HILTULANLAHDEN RAMPIN YMPÄRISTÖ

EHDOTUSVAIHEESTA SAADUT LAUSUNNOT JA MUISTUTUKSET VASTINEINEEN

Asemakaavaehdotus

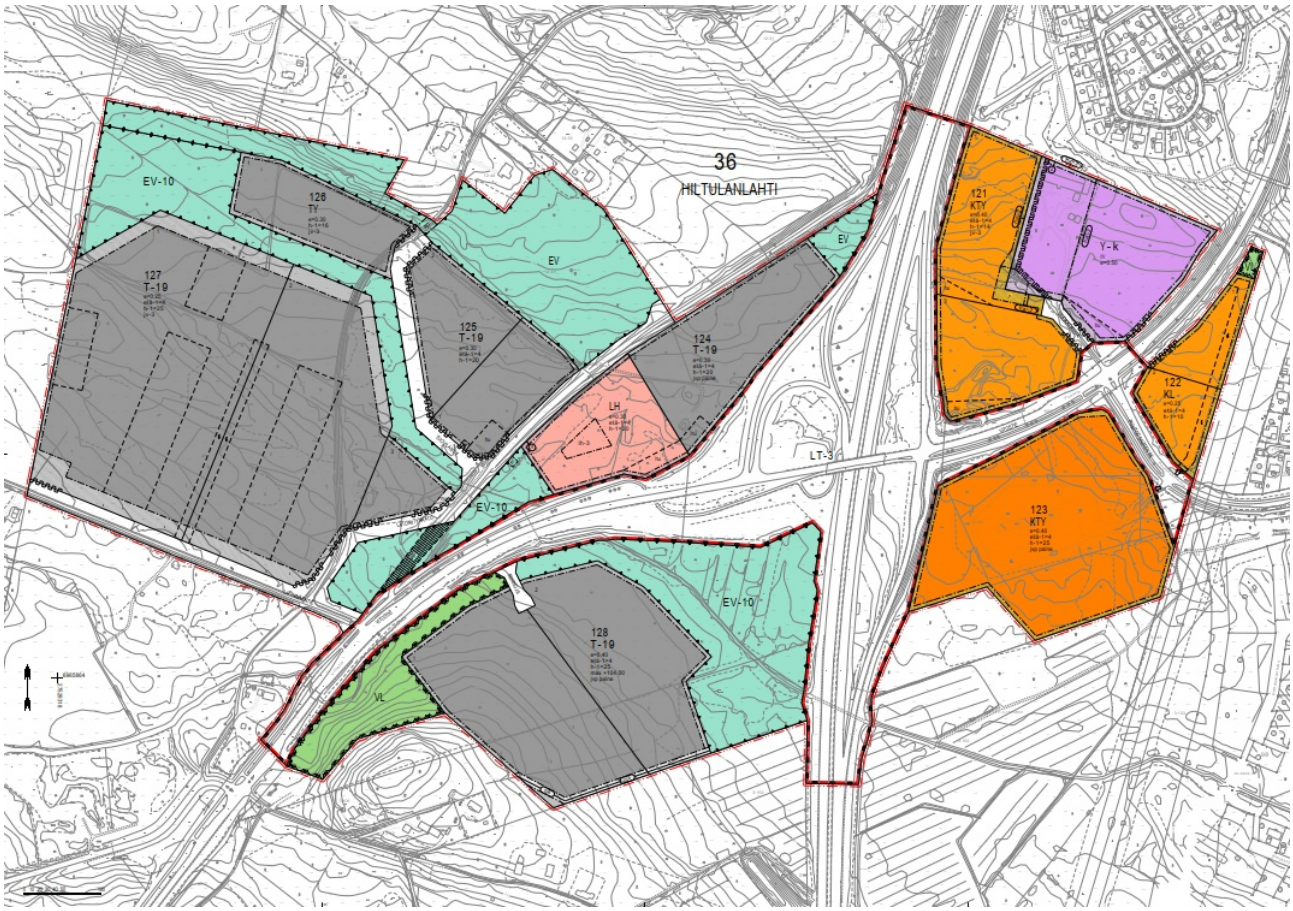
•
Kaava-alueella on olemassa olevaa sähköverkkoa, johon aiheutuu muutos- ja siirtotarpeita, mm. nykyisen Tuovilantien eteläpäässä.
•
Kaava-alueelle on tarve osoittaa ET-alueita puistomuuntamoiden sijoittamiseksi. ET-alueiden sijoittamisesta on sovitusti toimitettu kartta kaavoitusinsinööri Timo Könöselle 10.8.2026.

Kaavakartalta puuttuvat maantien melu alueet osoittavat merkinnät. Melualueet tulee osoittaa kaavakartalla asianmukaisin merkinnöin.

Asemakaavakartalla ei ole osoitettu rakennusten sijoittamista suhteessa rakennusalaan. Tämä on ongelmallista asemakaavan mahdollistamien toimintojen osalta, erityisesti yläkoulun tontin alueella. Alustavalla sijoittamissuunnitelmalla olisi mahdollista turvata riittävän suojaisa piha-alue toimintoineen.

Natura-alueen raja on tarpeen merkitä kaavakarttaan. Natura-alue rajautuu itäosastaan osin teollisuusalueeseen (T-19). Alueelta on tehty Natura-vaikutusten tarvearviointi. Natura-tarvearvioinnin johtopäätökset tulee esittää kaavaselostuksessa.

Tonttien 124 ja 125 aluevaraukseen on lisätty ohjeellinen hulevesien käsittelyalue. Tontilta 128 tämä kuitenkin puuttuu. Tontin 128 ympärille on lisätty aluevaraus avo-ojalle. Hulevedet tulee aina käsitellä kiinteistökohtaisesti, nyt kuitenkin tontin 128 kohdalla jää epäselväksi, kuinka kiinteistön hulevedet on tarkoitus viivyttää, käsitellä ja johtaa.

Asemakaavaehdotuksen yritysalueet ulottuvat pohjoisen suuntaan huomattavan lähelle Tuovilantien varren asuinrakennuksia. Ehdotuksen ratkaisu peltoalueelle sijoitetun yritystontin osalta ei ota huomioon asuinrakennuksia, saati voimassa olevan osayleiskaavan pohjalta suunnittelutarveratkaisulla sallittua uutta asuinrakennuspaikkaa, jonka erottaa nyt asemakaavaehdotuksen mukaisesta yritystontista ainoastaan 20 m leveä EV-alue. Tämä poikkeaa merkittävästi suunnittelutarveratkaisun pohjana olleesta osayleiskaavasta, jossa peltoalue on osa laajaa vihervyöhykettä. Kaavaehdotus ei luo edellytyksiä terveelliselle, turvalliselle ja viihtyisälle elinympäristölle. Teollisuusalueen välitön läheisyys asuinrakennuspaikkaan nähden heikentää merkittävästi elinympäristön laatua ollen näin kohtuuton, mikä ei ole asemakaavan tarkoitus huomioiden perusteltua.

Konkreettisesti 126 TY nykyisen pellon ylälaitaan sekä 125 T nykyisen multapaikan yläreunaan tulevat lähelle asuinkiinteistöjä, ja suojaviheralueesta huolimatta aiheuttavat väistämättä häiriöitä, joita jo ennestäänkin tulee niin valtatien kuin moottori- ja ampumaradan suunnilta. Jos olisi mahdollista, niin 126 alueen leikkaus itäreunasta tai siirto sijoiltaan hieman länteen päin auttaisi jo asiaan. Samoin vastaavasti 125 alueen leikkaaminen pohjoisnurkasta kasvattaen suojaviheraluetta. Toki järkevää olisi myös jättää näiden alueiden kunnallistekniikan ym rakentaminen hamaan tulevaisuuteen, jos konkreettista tarvetta olisi näköpiirissä. Mitä suojaviheralueeseen alueen 125 pohjoispuolella tulee, niin siinä on jatkossa tärkeää varmistaa metsänhoidollisesti, että puusto säilytetään mahdollisimman vahvana koko ajan, jotta melu, saaste ym haitat pysyvät edes jonkin verran kurissa. Se edellyttää, että alueella säilytetään myös havupuustoa.

Toivoisin, että Hiltulanlahden rampin ympäristön asemakaavan suunnittelussa huomioitaisiin viheralueiden riittävyys erityisesti kaupalle suunnitellulla tontilla (122) siten, että näköyhteys rajautuisi esim puilla viereiseen omakotialueeseen. Lisäksi istutukset/puustot tuovat suojaa lämmöltä, eristävät ääntä ja juurakon toimivat myös hulevesien imeyttäjinä. Toivon myös, että viheralueen huomioidaan muutenkin asemakaavassa nykyisiä piirustuksia paremmin juurikin em syistä.

Kaavaan on lisätty puistomuuntamoita varten tarvittavat et -alueen osat.

Voimajohtoalue jää kokonaan asemakaavaehdotuksen ulkopuolelle. Kaavaan lisätään kuitenkin lausunnossa ehdotettu yleinen määräys.

Kaavaselostusta on päivitetty luontoselvitysten, luontotietojen ja vaikutusten arvioinnin osilta. Päivityksiä on tehty mm. viherverkoston ja suojelualueiden kytkeityneisyyden liito-oravien kulkuyhteyksien osalta. Kaavakartalle lisätään luo -alueen osa lausunnossa mainituille lähteelle ja kevätlinnunsilmää kasvavalle norolle. Muiden vesiluontotyyppien säilymisedellytysten arviointi on lisätty kaavaselostukseen. Viherkerrointa sovelletaan vain viherkertoimen käyttöönoton jälkeen vireille tulleissa asemakaavoissa, joten sitä ei sovelleta Hiltulanlahden rampin ympäristön asemakaavatyössä. Myös ilmastovaikutusten osuutta on tarkennettu. Selostuksessa on käsitelty mm. rakentamisen ja liikenteen päästövaikutuksia, hiiltä sitovan kasvillisuuden vähenemistä sekä ilmastonmuutokseen sopeutumista. Viherpeitteisyyden lisäämistä ja ilmastonmuutokseen sopeutumista on tuettu mm. kaavakartan yleisillä määräyksillä. Hulevesien viivytystarpeista on lisätty kaavaan yleinen määräys.

Kaava-alue rajautuu Korsumäki VII luonnonsuojelualueeseen vain kiinteistön 297-411-12-37 eteläisessä rajapyykissä. Korsumäki - Keinälänniemi Natura 2000 -aluetta on kaava-alueella pelkästään pienialaisesti Vt 5:n maantien alueen luiskalla. Vaikka Natura 2000 -alueen rajaus viittaisi kyseissä kohtaa virheelliseen rajaukseen, kaavaan lisätään sille kuitenkin merkintä.

Kaavakartalle on lisätty asianmukainen yleinen määräys melun huomioimisesta. Yleisten teiden alueelle osoitetaan nuolimerkinnöin tonttiliittymien likimääräiset paikat, kuten on tehty kaavaehdotuksessakin. Asemakaavan nuolimerkintä on tarkoitettu tonttiliittymien esittämiseen eikä tien ja kadun rajapinnan esittämiseen. Asemakaavoitus tiedostaa, että nuolimerkintää käytetään joissakin kunnissa myös katujen ja teiden liittymissä, joka johtaa juurensa todennäköisesti liittymä -sanaan, jota käytetään kahdessa eri merkityksessä. Kuopiossa merkintää käytetään kuitenkin sen tarkoittamalla tavalla eli ilmaisemaan tonttiliittymien sijaintia.

Kaavatyön aikana kaupunki on ostanut Tuovilantien varrella sijaitsevan rakentamattoman asuinkiinteistön suojaviheralueeksi, joten viheryhteys kyseisellä kohdalla ei ole vaarassa katketa. Lisäksi muistutuksessa mainitulle peltoalueelle osoitettu yritystontti on kaavaratkaisussa osoitettu ympäristöhäiriöitä aiheuttamattomien teollisuusrakennusten korttelialueeksi ja se sijaitsee n. 103 m etäisyydellä lähimmästä asuinrakennuksesta. Tuovilantien vastapuolelle osoitettu teollisuus- ja varastorakennusten korttelialue puolestaan sijaitsee lähimmillään n. 123 m lähimmästä asuinrakennuksesta. Molempien korttelialueiden korko on myös vähintään 7 m alempana kuin lähimpien asuinkiinteistöjen, joten oleva asutus on huomioitu kaavaratkaisussa riittävästi.

Kortteli 126 on osoitettu kokonaisuudessaan ympäristöhäiriöitä aiheuttamattomien teollisuus- ja varastorakennusten korttelialueeksi, joten korttelialueelle sijoittuvasta toiminnasta voisi aiheutua vain laadullisesti ja määrällisesti rajoitettuja häiriötä ympäristöönsä. Korttelin 125 rakennusalasta lähimpään asuinkiinteistöön on etäisyyttä n. 94 m ja lähimpään asuinrakennukseen n. 128 m, minkä lisäksi kortteli todennäköisesti tasataan pohjoisosastaan n. 10 m lähintä asuinrakennusta alemmaksi. Korttelialueiden ja asuinkiinteistöjen välinen alue on tarkoituksena säilyttää metsäisenä, joten kaavaratkaisun pohjoispuolelle mahdollisesti aiheuttamat häiriöt ovat vähäisemmät kuin pelkkä etäisyys antaa ymmärtää. Lisäksi kaavaehdotuksessa teollisuusalueet jäävät hieman kauemmaksi pohjoispuolen Tuovilantien ja Lehtokuusamantien asuiniinteistöistä sekä alemman koron alueelle kuin voimassa oleva yleiskaavassa on osoitettu. Korttelin 125 kuitenkin on supistettu pohjoisreunasta maltillisesti, jotta alueen luontoarvot tulisivat paremmin huomioiduksi.

Korttelin 122 ympärille on kaavaehdotuksessa osoitettu 5 m leveä istutettava alueen osa, jolle on mahdollista istuttaa näkösuojana toimivia puita ja pensaita. Tarkempi suunnittelu tehdään toteutussuunnittelun yhteydessä.
